PRODUKT	AVD.	GRUPP
P	6	64
BETR.		NR
Tryckslang för servostyrning		11
260 (Vänsterstyrd)		DATUM
		Okt. 77

Service meddelande

Ändrad tryckslang för servostyrning på 260

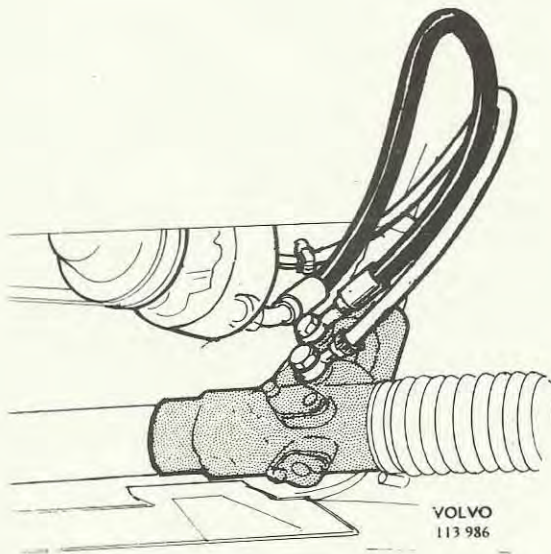
Tryckslang
Nytt utf.

Tryckslang. Tid. utf.

Tryckslangen för servostyrningen har fr.o.m. 1978 års modell av vänsterstyrda 260 ändrats till en kombinerad slang - rör. Endast den nya typen av slang, det.nr. 1229598-6, kommer att finnas som reservdel.

Håltagning för klamma på framaxelbalkens högra sida

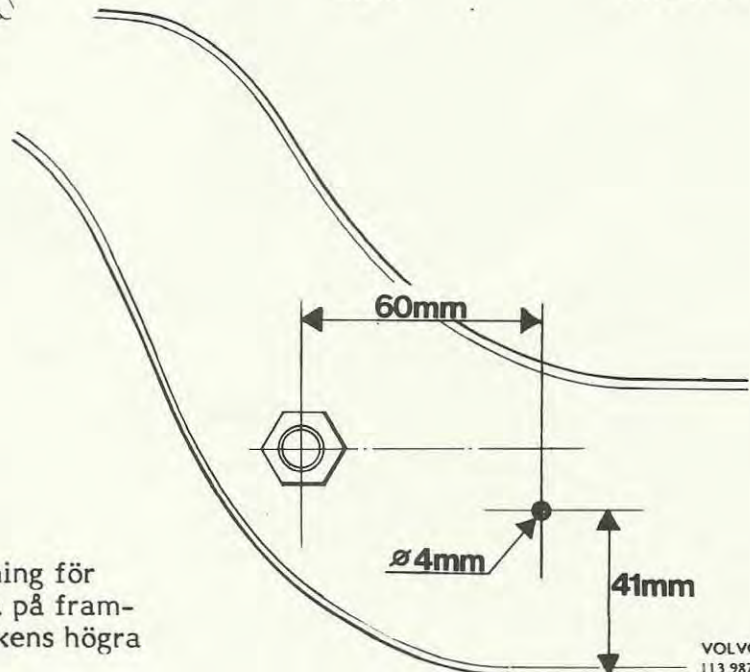
Den nya slangen ska vara klammad fast till framaxelbalken. Vid byte av slang på en äldre vagn måste därför håll borrar enligt nedanstående anvisning.

Erf. material: Tryckslang det. nr. 1229598-6
Klamma 952626-0
Skruv 947243-2
